**Übergang Fahrradweg - Fahrradstreifen in Lamme in Richtung alter Ortsteil**

Dezernat III  
66 Fachbereich Tiefbau und Verkehr

21.11.2023

Anlage zu Vorlage 23-21861-01

Prinzipskizze, ohne Maßstab

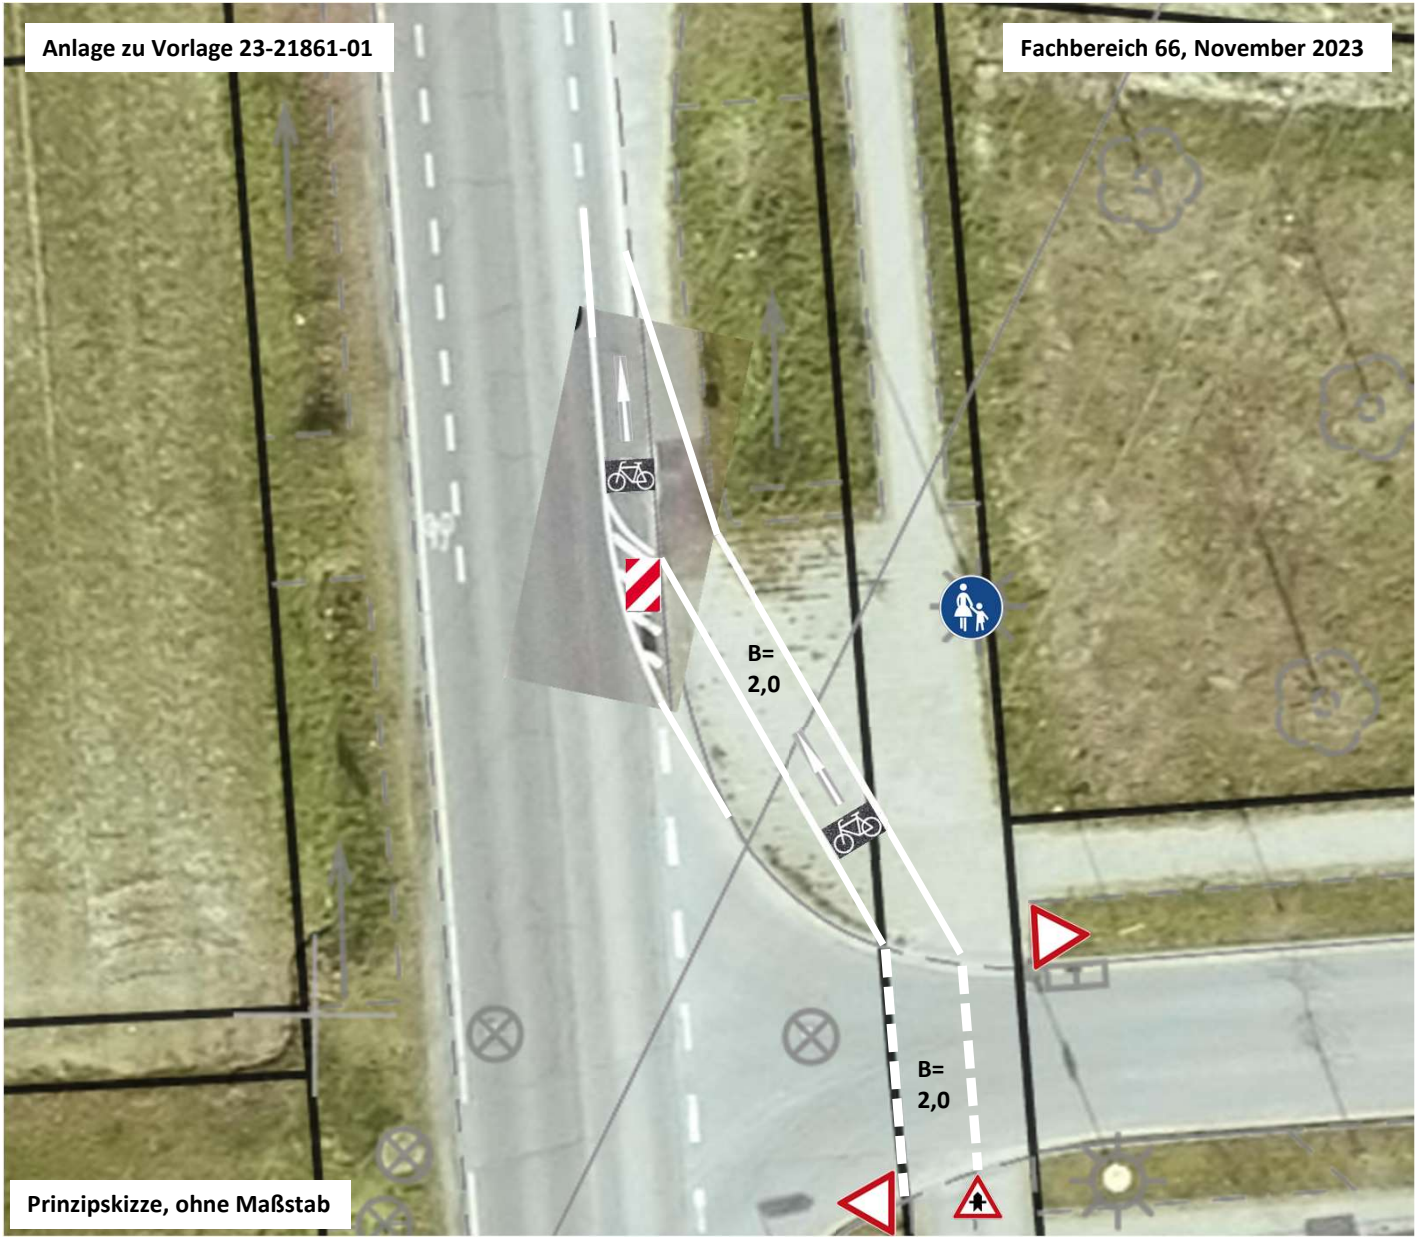
„Die Verwaltung wird gebeten, an der Einfahrt auf den Fahrradstreifen vom Radweg aus Richtung Lammer Kreisel kommend, direkt hinter der Ausfahrt aus der Straße Lammer Busch, durch eine Beschilderung oder durch eine Rotfärbung eines ersten Teils des Fahrradstreifens dafür zu sorgen, dass aus dem Kreisel kommende Kraftfahrzeuge darauf hingewiesen werden, dass Radfahrer vom Radweg kommend auf den Fahrradstreifen wechseln.“

Die Verwaltung wird für die Querung der Straße „Lammer Busch“ die Furt für Radfahrende markieren, die Beschilderung anpassen und eine baulich geschützte Einleitung in den Fahrradschutzstreifen der Neudammstraße errichten.

Für Radfahrende erhält die Querung der Straße Lammer Busch eine Furtmarkierung. Um die Radfahrenden von dem nicht benutzungspflichtigen Radweg sicher in den Verkehr der Neudammstraße zu leiten, wird vor dem Beginn des Fahrradschutzstreifens eine Sperrfläche markiert und das VZ 605-10 „Schraffenbake, Aufstellung rechts“ aufgestellt. Da die Furt mehr als 5 m von der durchgehenden Fahrbahn abgesetzt ist, ist vorgesehen, dort die Vorfahrtsregelung mit Beschilderung zu verdeutlichen.

Eine zusätzliche Rotmarkierung ist daher an dieser Stelle nicht vorgesehen.
